**Европейская экономическая комиссия****Комитет по внутреннему транспорту****Всемирный форум для согласования  
правил в области транспортных средств****Рабочая группа по вопросам освещения  
и световой сигнализации****Восемьдесят девятая сессия**

**Другие правила ООН****Предложение по дополнению [13] к поправкам серии 01  
к Правилам № 45 ООН****Представлено экспертами от Международной группы экспертов  
по вопросам автомобильного освещения и световой сигнализации\***

Схема расположения точек измерения на экране

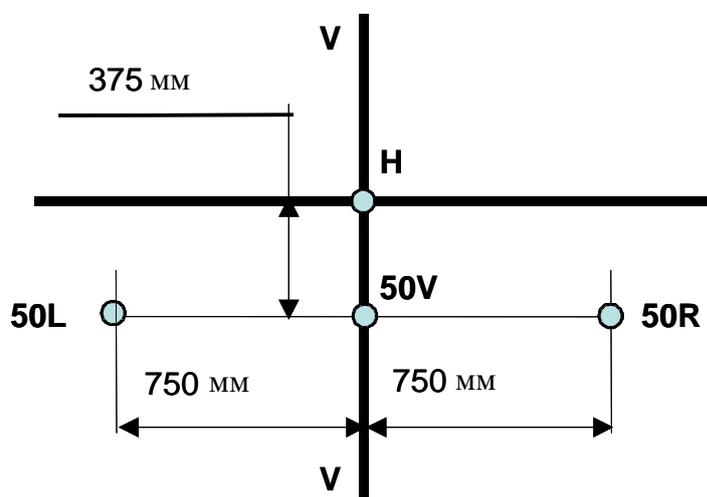
Пункт 7.1 изменить следующим образом:

- «7.1 Эффективность устройства для очистки фар должна проверяться в соответствии с требованиями приложения 4 к настоящим Правилам. Эффективность очистки в указанных ниже точках на измерительном экране должна составлять после каждого периода очистки по крайней мере 70 % для фар, создающих основной луч ближнего света, и 70 % для факультативных фар дальнего света; в случае АСПО это положение применяют к процедурам фотометрического испытания, определенным в приложении 9 к Правилам № 123 ООН или в приложении 4 к Правилам № 149 ООН, из числа элементов освещения в нейтральном состоянии, указанных в пункте 6.1.1 выше. В случае фар (правила № 98, или № 112 либо классы А, В или D, указанные в Правилах № 149 ООН), используемых для подсветки поворотов, фару устанавливают для испытания строго в направлении вперед.

1. Для сведения к минимуму будущих изменений и исправления недостающих ссылок на поправки последних серий к Правилам № 149 ООН в пунктах 7.3.1 и 7.3.2 настоящее предложение предусматривает исключение перечня соответствующих классов в пункте 7.1 и включение лишь более общей ссылки на ближний и дальний свет в пунктах 7.3.1 и 7.3.2.
